ヴェスタス A3 報告書追記事項

2014年 2月 14日 御前崎港 風力発電設備の火災事故の原因に関する 追加報告書

前回の指摘事項

Figure 13-1: Location of the cable connections

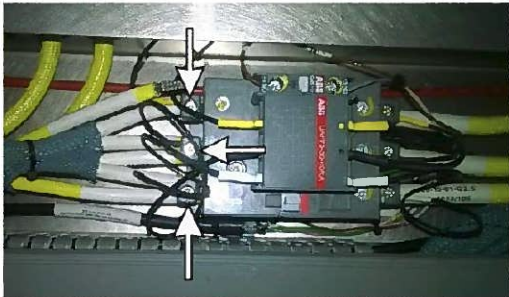
②フィルターキャビネット内にあるコンタクターのケーブル接続状態の確認。13-1 参照

- ・ 臭い、絶縁ラベルの異常などオーバーヒートの兆候を示している部位がないか目視点検の実施
- ・ オーバーヒートが確認された場合（13-2 参照）、その影響部位すべての交換を実施

Figure 13-9: Examples of defective capacitors

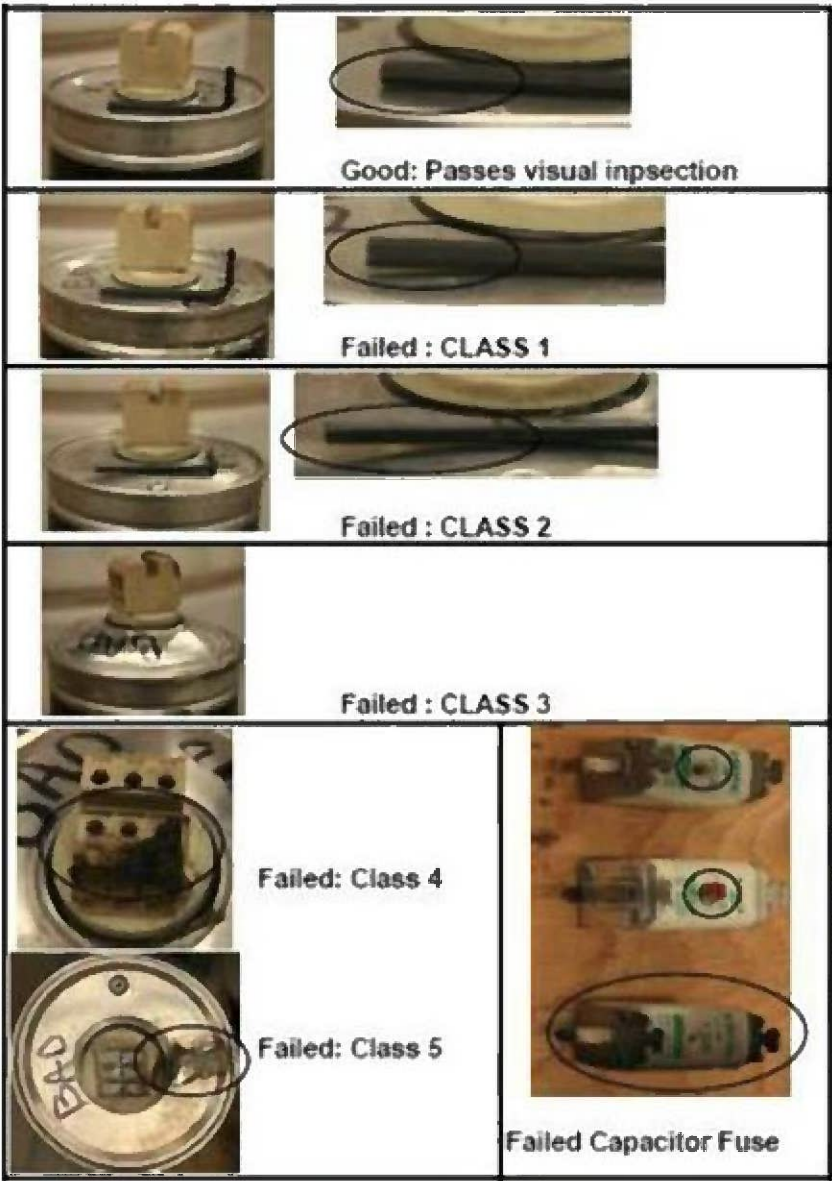
- ケーブルをターミナルから外す方向にマニュアルで引っ張るプルテストを行う
- キャパシタのターミナル部のねじの締め付けトルクは **2Nm**。点検後マーキングしておくこと。
- 外観点検は下記の資料（**13-9**）を参照すること。**Class1-5** まですべて交換対象である。

Figure 13-10: Example of overheated connections

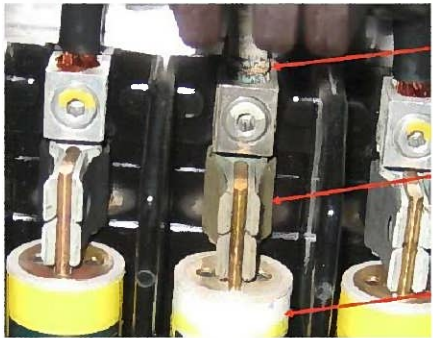
- 臭い、絶縁ラベルの異常などオーバーヒートの兆候を示している部位がないか目視点検の実施
- オーバーヒートが確認された場合（**13-10** 参照）、その影響部位すべての交換を実施

- ケーブルをターミナルから外す方向にマニュアルで引っ張るプルテストを行う
- プルテストで金具から外れた場合は、新しい金具に装着しなおす。その際のねじの締め付けトルクは **4Nm** とする。
